Revisión y acompañamiento en las etapas de diagnóstico, alternativas y diseño de red de acueducto en la comuna 4 municipio de Medellín y red de alcantarillado en el barrio María Cano-Carambolas del municipio Medellín.

Proyecto de práctica para optar el título de Ingeniera Sanitaria

En este informe se describe la revisión ejecutada por la interventoría sobre el cumplimiento de la norma vigente para el diseño de reposición de red acueducto en el circuito Piñuela ubicado en la comuna 4 de la ciudad de Medellín y el diseño para la red de alcantarillado GPZN-1162 en el barrio María Cano- Carambolas del municipio Medellín realizados por el contratista SANEAR

Figura 13. Observaciones a los planos.

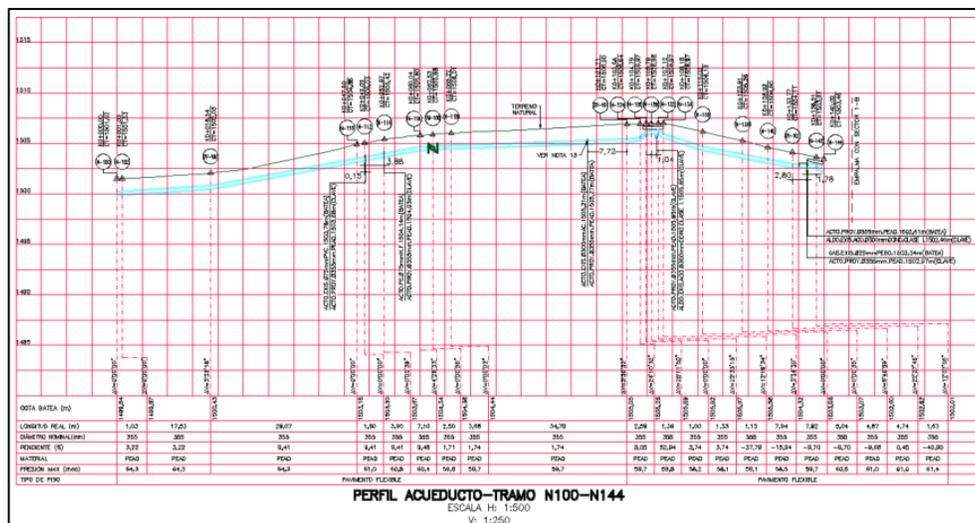
- Se solicitó al Contratista especificar el estado las válvulas, y de la válvula mariposa existente que se va a reponer adjuntar el IPID asociado.
- En general la interventoría realizó observaciones a los planos, ya que, en algunos no se especificaba la dirección de algunos sectores, algunas convenciones no estaban nombradas correctamente, se le solicitó al contratista incluir los nichos adicionales en los planos,

- En el plano donde se especifica el detalle de protección de la tubería que no cumple con las profundidades establecidos, se le solicitó al contratista presentar el concepto del profesional estructural donde se garantice que el detalle presentado por el contratista está acorde a las necesidades teniendo en cuenta el tipo de vía, las cargas etc.

- De acuerdo con la Norma de Diseño de Acueducto de EPM, numeral 5.6.4. Instalación de las tuberías, debe analizarse en la red de distribución de agua potable para pendientes alrededor del 20% o mayores, las estructuras de apoyo y soporte que sean necesarias para impedir el movimiento de las tuberías. En el tramo N100-N144 se observan pendientes mayores a 20%, se le solicitó al Contratista indicar cuales son las estructuras de apoyo y soporte empleadas.

Figura 14. Observación de los planos (Perfil)

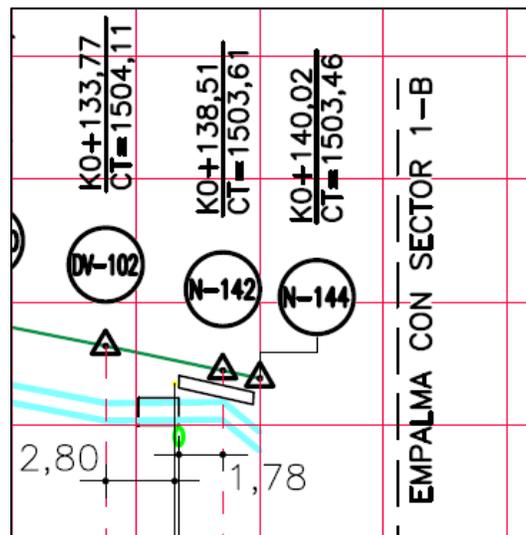
- Se le solicitó al contratista indicar en el perfil a qué hace referencia el rectángulo que se presenta contiguo a la losa propuesta para el tramo entre la deflexión DV-102 (K0+135,08) y el nodo N-144 (K0+139,74).
